3 検証：利水

4 検証：治水・塩害

図2-13 長良川下流域・上流域の汽水魚、回遊魚等の種数

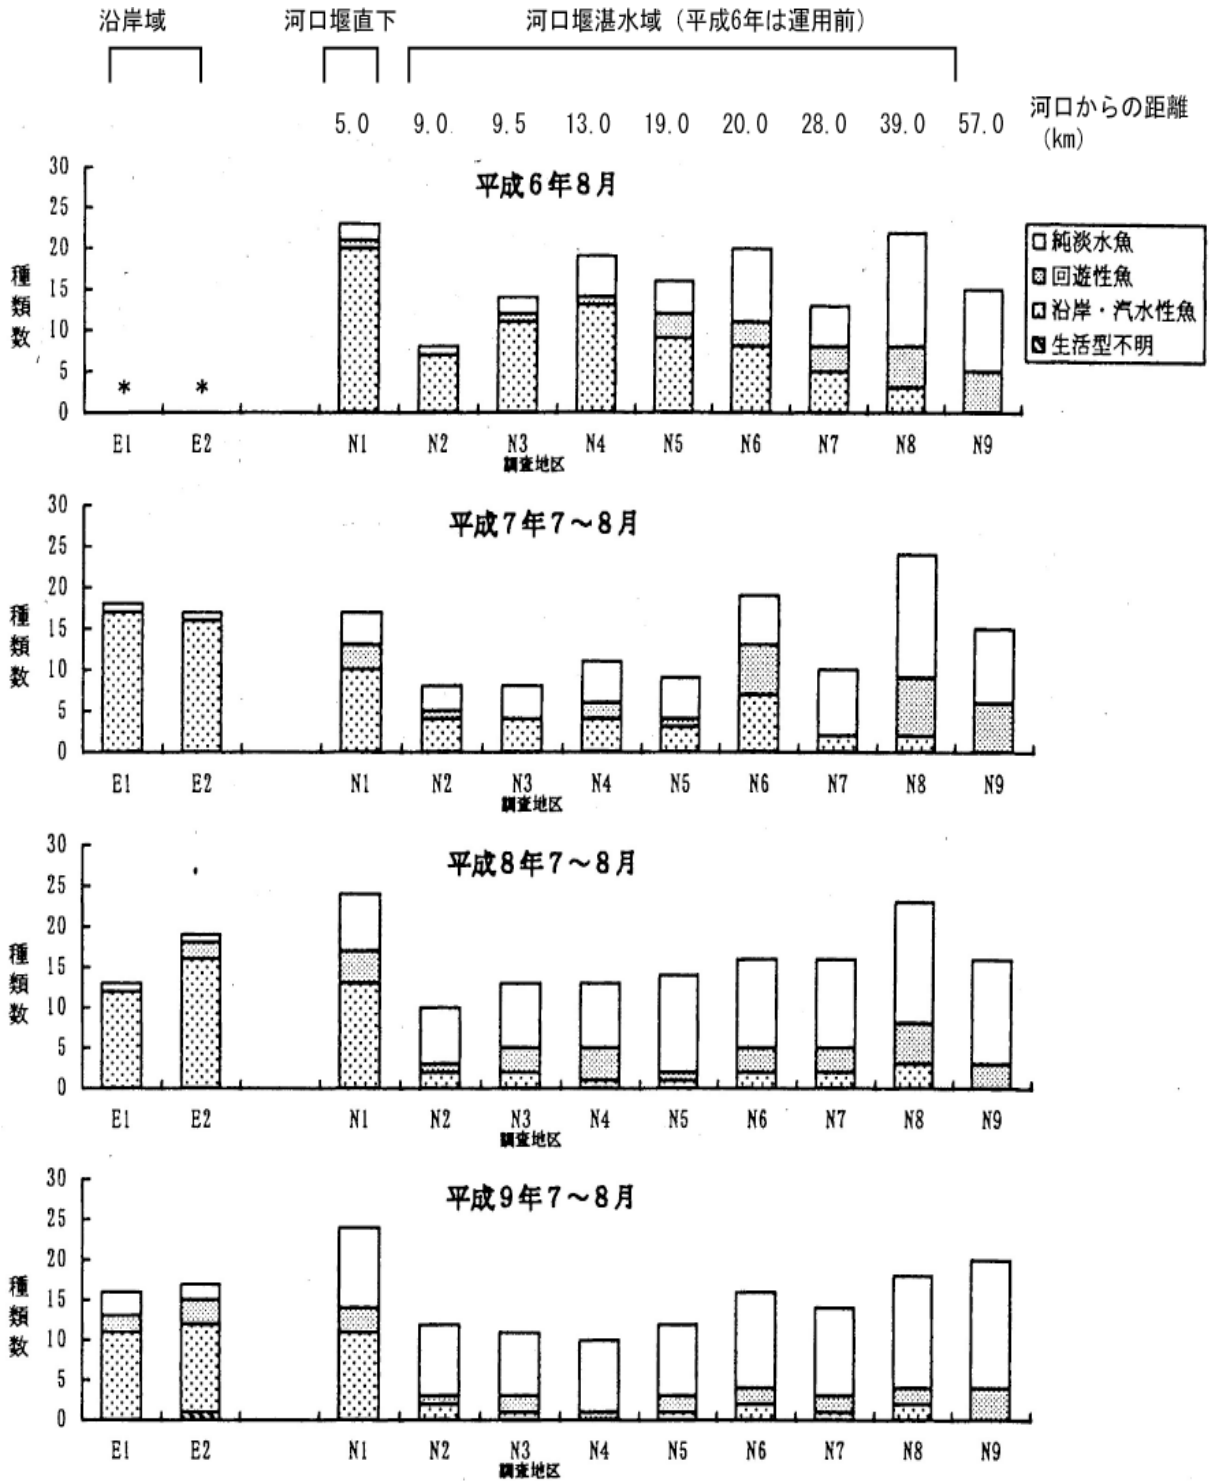
しかし、古屋 ほか(2010)および向井・古屋(2010)の長良川と揖斐川の魚類群集の比較では、長良川における種多様度の低下が観察されている。中部地方ダム等管理フォローアップ委員会（堰部会）では地点間で統一した手法による定量調査を実施しておらず、実際は長良川下流域で揖斐川に比べて魚類群集の多様性が減少していると考えられる。その影響範囲は、図 2 - 13 のように河口から約 40km にまで及んでいる。駒田(2004)のウナギ稚魚、カジカ幼魚、アユカケ、スズキ、マハゼ、ヌマチチブ等の長良川下流域での採捕個体数が、1995 年を境とし、減少しているとの報告も、堰上流の魚類相が大幅に変化したことを示している。この場合の調査も墨俣付近の長良川を中心に行われており、マハゼについては「長良川下流域（河口から 36～42km 上流）(中略)では 1996 年以降全く採捕されなくなったが、これは本地区の環境が変化したためではなくこの地点までの遡上活動が制限されたためと考えられた」と述べられている（駒田，2004）。ただし、トウヨシノボリ、ウキゴリは増加傾向にあり（駒田，2004）、また現場の漁師の証言からも裏付けられている（大橋，8 月 2 日ヒアリング）。

図3-2 木曽川水系年降水量の経年変化

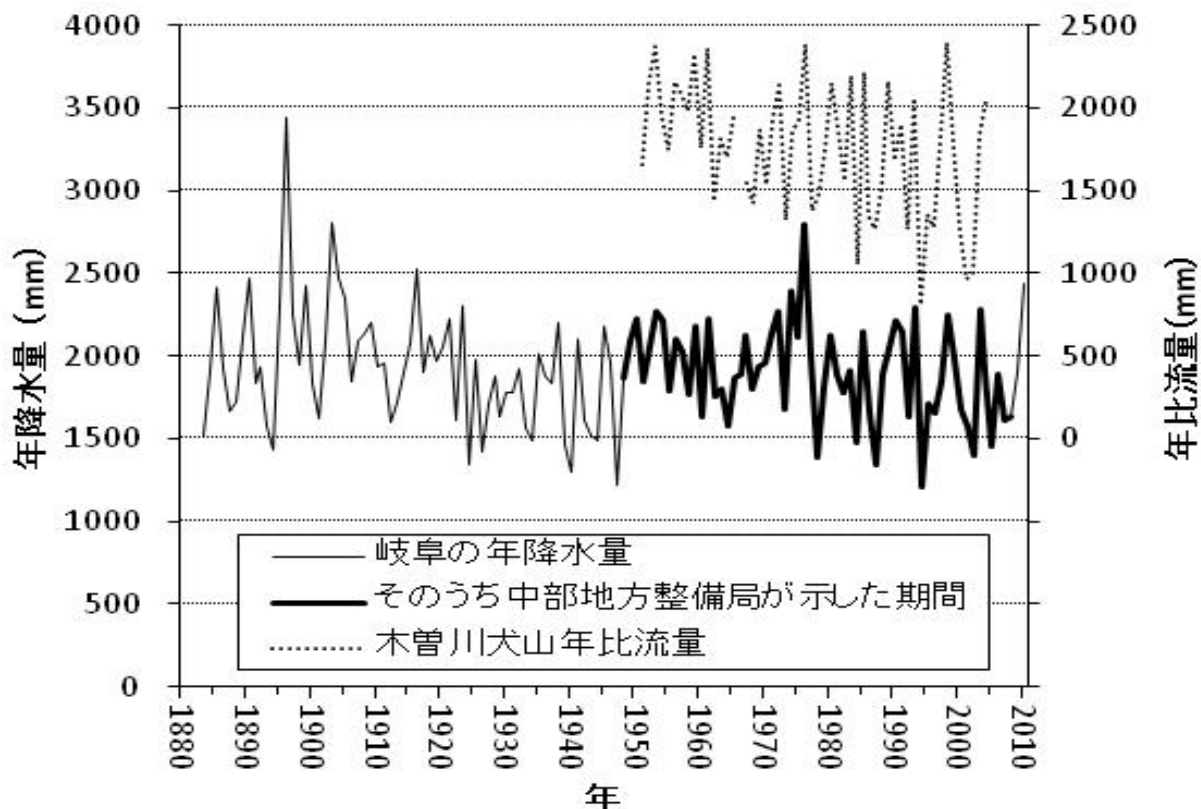
国交省の資料では近年の木曾川水系における年降水量の低下がダムの供給可能量の低下をもたらしていると書かれてある (図 3 - 2)。さらに愛知県企業庁の説明資料も少雨化傾向を前提とした説明をしている。

しかし、「近年の少雨化傾向」を巡る科学的根拠に関する議論の中で、国交省スタッフは「近年の少雨化傾向」を、河川流量の減少傾向、さらにはダム供給能力の低下傾向の原因であると断言しなかった (8 月 30 日の委員会)。そうであれば、委員会の議論において、国交省は木曾川河川流量の減少、さらにはダム供給能力の低下について別の根拠を提出する必要がある。そうでないとダム供給能力の低下に基づく上述の理由がその根拠を失ってしまうからである。

これらのことから、国交省として、現状が少雨化傾向にあること、及び将来にわたっての年降水量の減少傾向を、図3-2によって説明することには、明らかに無理がある。

図 3 - 2、図 3 - 4 を見て、実際に少雨化や河川流量の減少が生じているように見えるのは 1990 年代以降になってからである。それ以前を少雨化、河川流量の低下で説明するのは難しい。また、木曽川水系の降雨メカニズムや降雨と河川流量の定量的メカニズム等の科学的解明等も明らかにされていない。そうなると、現在の少雨化、河川流量の低下傾向が今後も続くと説明することはできない。

図 3 - 4 木曽川成戸地点流量の推移 (5年移動平均)

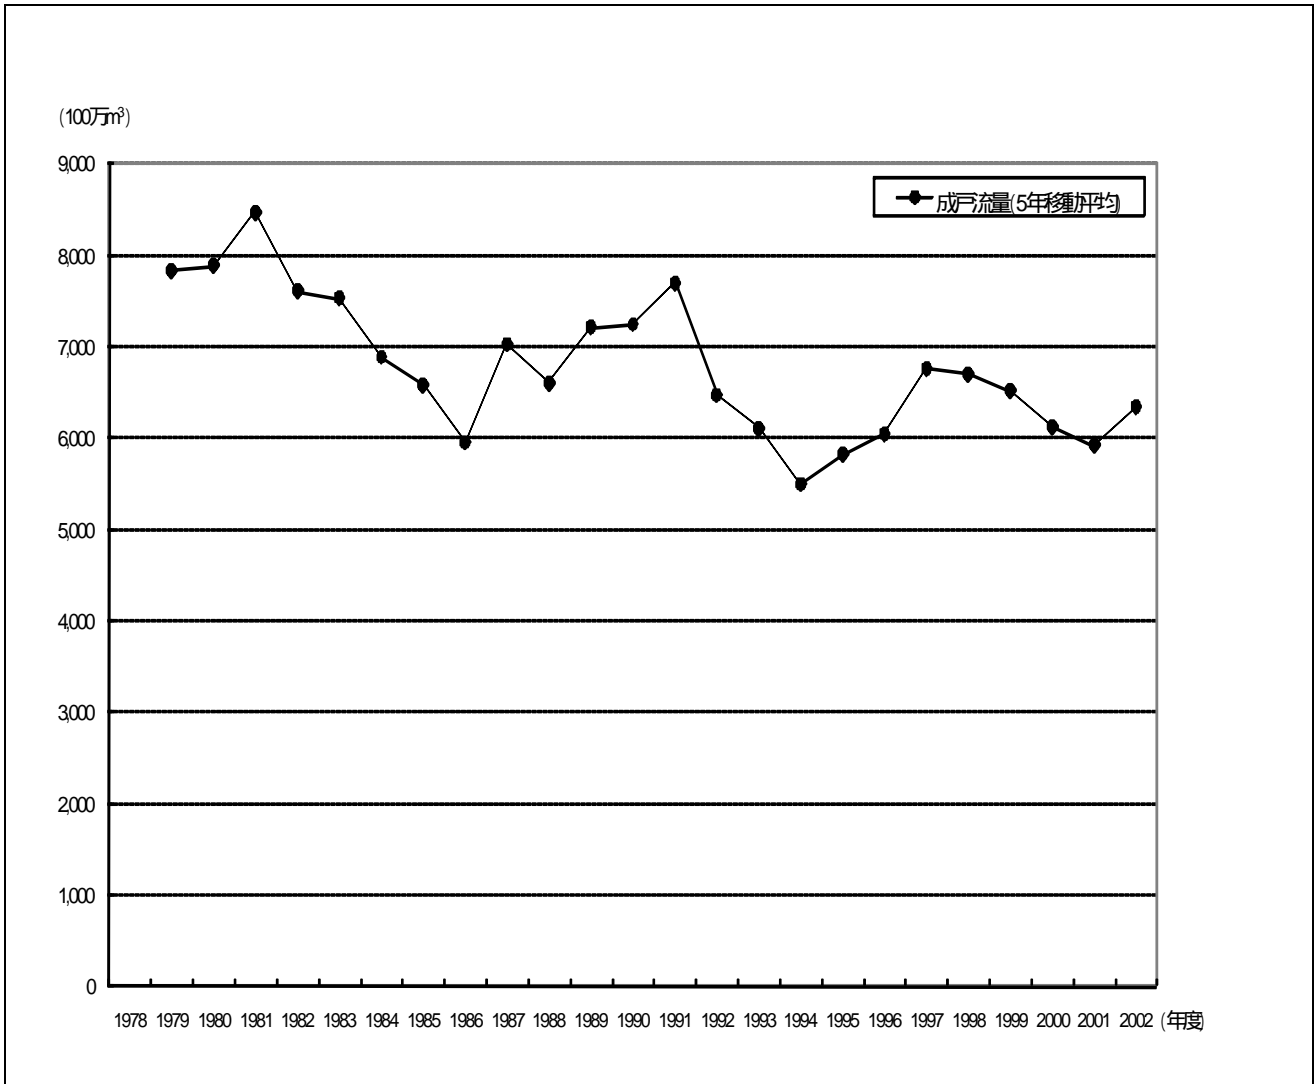
図 3 - 4 は木曽川成戸地点の河川流量の推移 (5 年移動平均) を過去 25 年間 (1978 年 ~ 2002 年) にわたって見たものである。このグラフによれば、この間、河川流量は明らかに減少していると言える。また図 3 - 2 には、木曽川犬山地点の河川流量の推移が示されているが、やはり、この間、減少していると言える。

ただ、図 3 - 3 と同じく、限られた期間のデータでしかないため、図 3 - 4 は、河川流量の減少傾向がいつから始まっていつ終わるのかを教えるものでもないし、将来にわたって流量が更に減少することを示すものでは決してない。

また、この間の河川流量減少傾向の原因も、近年の少雨化傾向によるものなのか、集水域の森林状態の変化によるものなのか、または別の要素も含めた複合的なものなのかについては、まだ明らかでない。

求められているのは科学的な根拠に基づいた将来予測や運用ルールの整備であり、国交省は、結論を急ぎ過ぎていると言わざるを得ない。河川流量の将来予測や、河川流量を決定するメカニズムを定量的に明らかにしていくことは、今後、木曽川水系の水利用を考えていく上で重要なテーマであることから、さらに長期のデータや他の地点のデータも用いて、科学的に検討していく必要がある。

図 4 - 2 1965 年（昭和 40 年）以降の地盤沈下量、砂利採取量、浚渫量

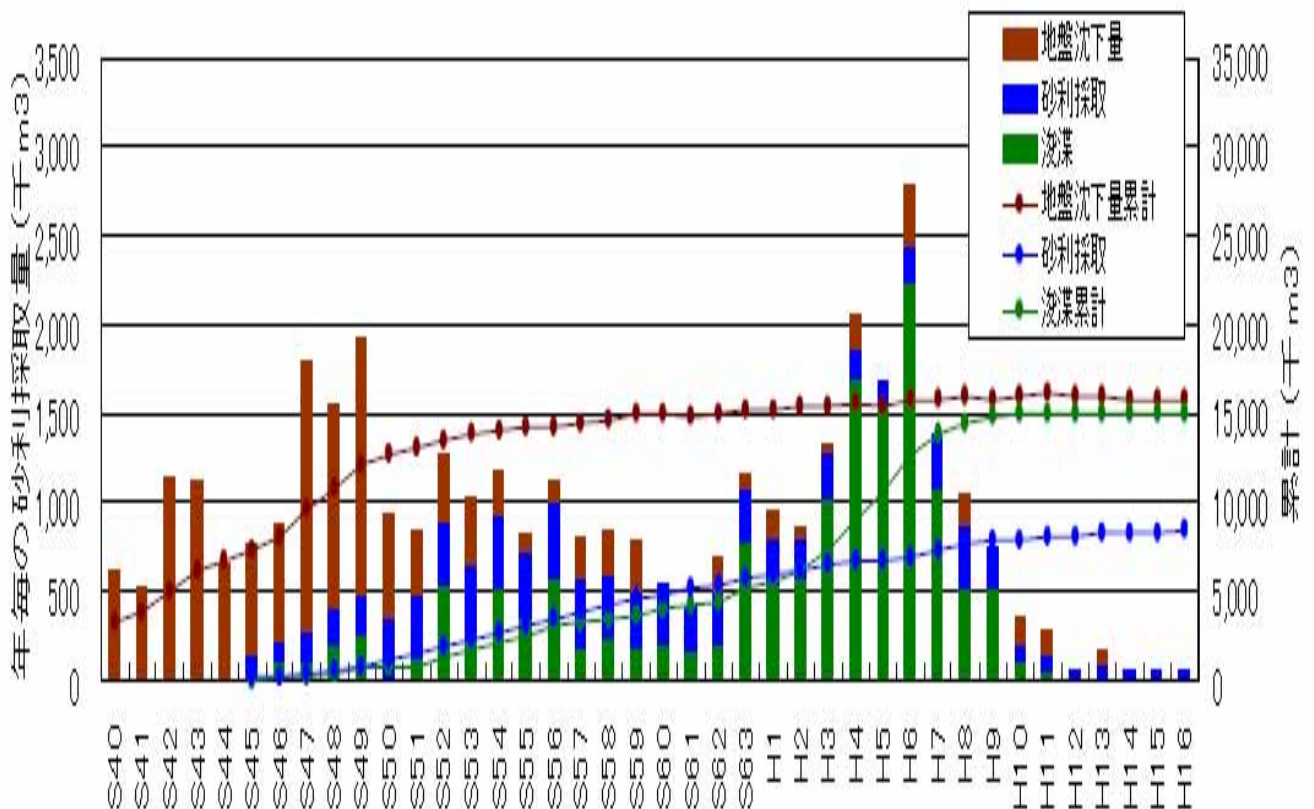
それに対して、浚渫、地盤沈下と砂利採取による河積の増大量は、図 4 - 2 より、以下のよう求められる。

表 4 - 2 のうち、長良川河口堰着工直前の 1988 年(昭和 63 年)の「昭和 45 ~ 63 年までの浚渫量 + 約 500 万 m³」は長良川河口堰がなくとも浚渫可能であり、長良川河口堰の建設によって可能となった浚渫としては、「1988 年(昭和 63 年) ~ 1997 年(平成 9 年)までの浚渫量 + 約 1,000 万 m³」とした。なお、ここでは地盤沈下は 1988 年(昭和 63 年)までにすべて発生したと仮定した。厳密には図 4 - 2 に示すように 1989 年(昭和 64 年)以降の地盤沈下もわずかにある。

図 4 - 6 ブランケットを含む堤防の断面図

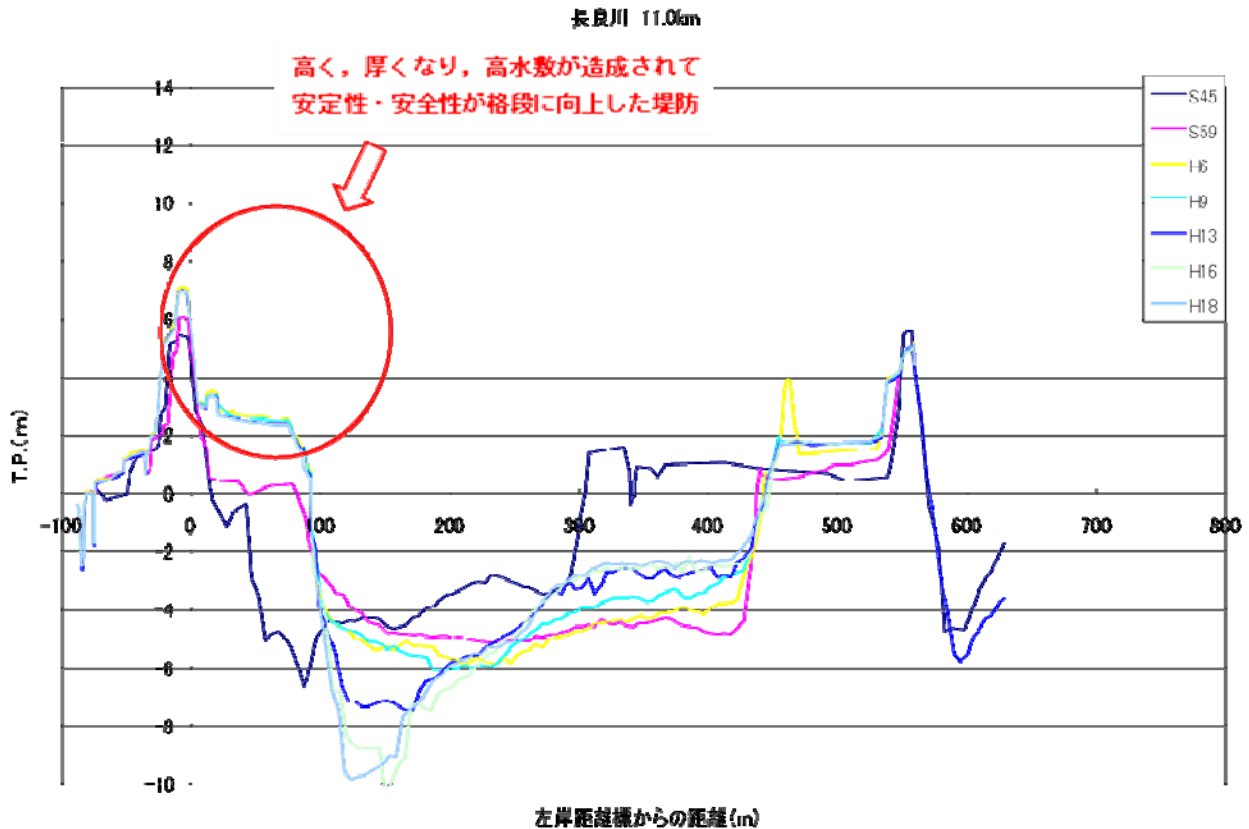
全体的な地盤沈下は堤体前面の水深を深くさせ、その構造が脆弱となる。ブランケット造成前と造成後で、堤防を含む河道横断面図(図4-6)より、ブランケットの造成によって、規模の適切性は別として、堤防の安全度の向上にはつながっている。

しかし、浚渫によるブランケットの造成は、河道内の土砂移動であり、河積を増大させるものではない。それどころか、長良川河口堰に関する技術報告(平成4年4月 建設省河川局 建設省土木研究所 水資源開発公団) p1-16でも述べられているように、粗度を増加させるものであり、別途、河積の増加が必要になってしまうものである。長良川の1972年(昭和47年)の浚渫計画の変更で約700万 m^3 の河積増加が必要となったのは、そのためである。

結論として、長良川 25 km地点より下流に設けられたブランケットは、河口堰による平水位の上昇による漏水に対応する対策として設けられたものであり、河口堰ができた後の漏水対策としては妥当であったが、もし河口堰が計画されなければ、河口堰なしで可能な浚渫と地盤沈下、砂利採取の結果、堤防前面の水深が深くなって、構造が脆弱になったとしても、その対策は通常の高水敷、あるいは別の工法で対応可能であり、このような大規模なブランケットは必要ではなかったと考えられる。
